Allegato "A" alla Deliberazione della Giunta Regionale n° 13-3218  
 In data 9 GIU. 2006 relativa all'approvazione del primo PRGC del Comune di  
 Castelnuovo Belbo

Elenco modificazioni introdotte "ex officio" ai sensi dell'11° comma dell'art. 15 della L.  
 R. 5.12.1977 n° 56 e s.m.i..

**COMUNE DI CASTELNUOVO BELBO**

Pratica A50941

Modifica Cartografica 1.

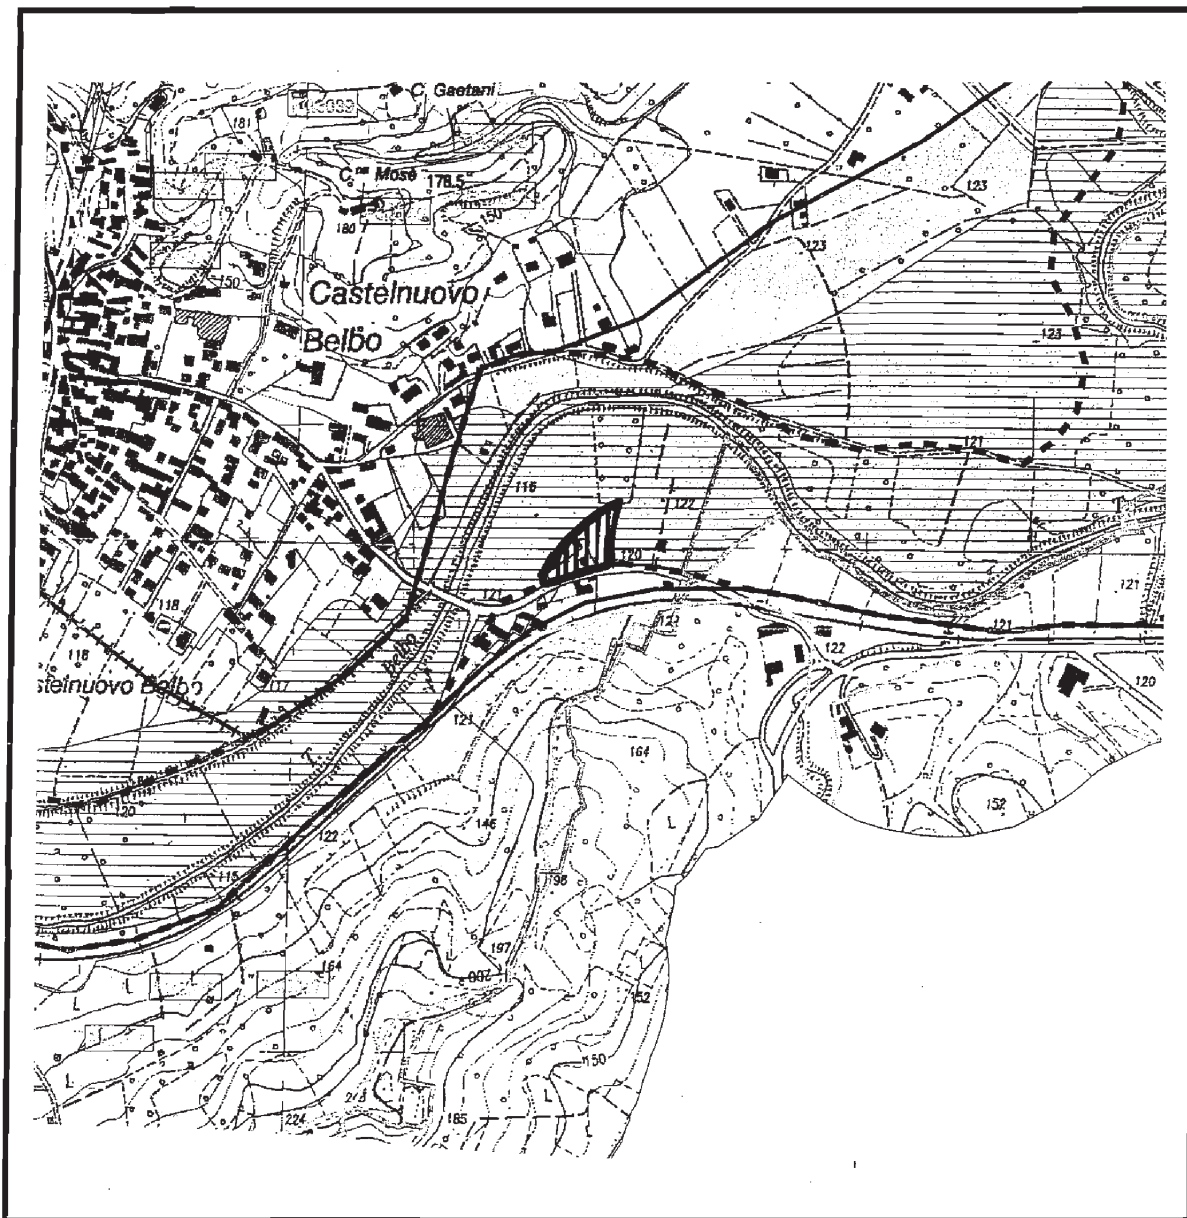
- Tavola U5/B;  
Nell'individuazione dell'area TS1 sono stralciate le porzioni di area classificate geologicamente in classe III così come rappresentato dalla allegata **modifica cartografica 1**;

Stralcio delle porzioni dell'area T.S.1 coinvolte dalla classificazione geologica III e ricondotte a zona agricola
